Úpravy veřejného prostoru – Červený Vrch, Dačice – 2. vyhlášení

Vysvětlení a změna zadávací dokumentace č. 1

Illustrace:

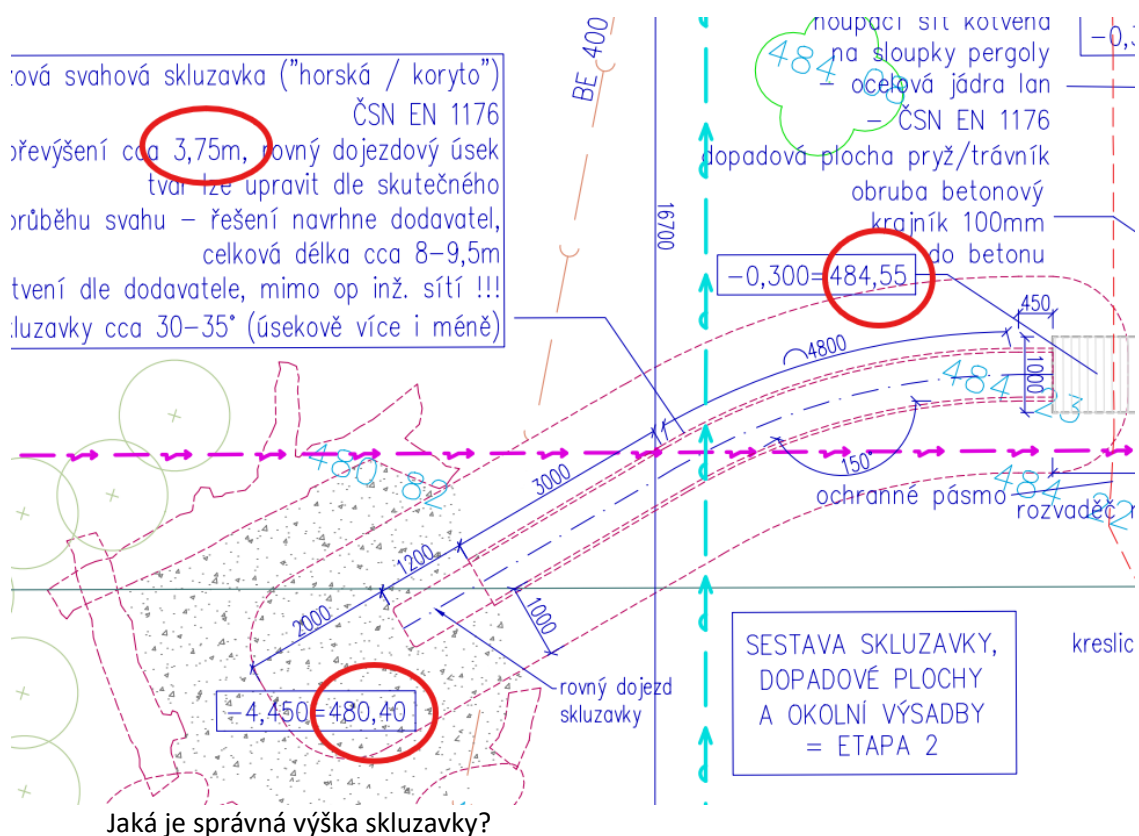
- 3) V koordinační situaci se rozchází popis výšky skluzavky s výškovými daty

Dojezdová část skluzavky bude cca 20–40 cm nad dopadovou plochou, viz ilustrační obrázek. Převýšení pro skluzavku platí cca 375 cm.
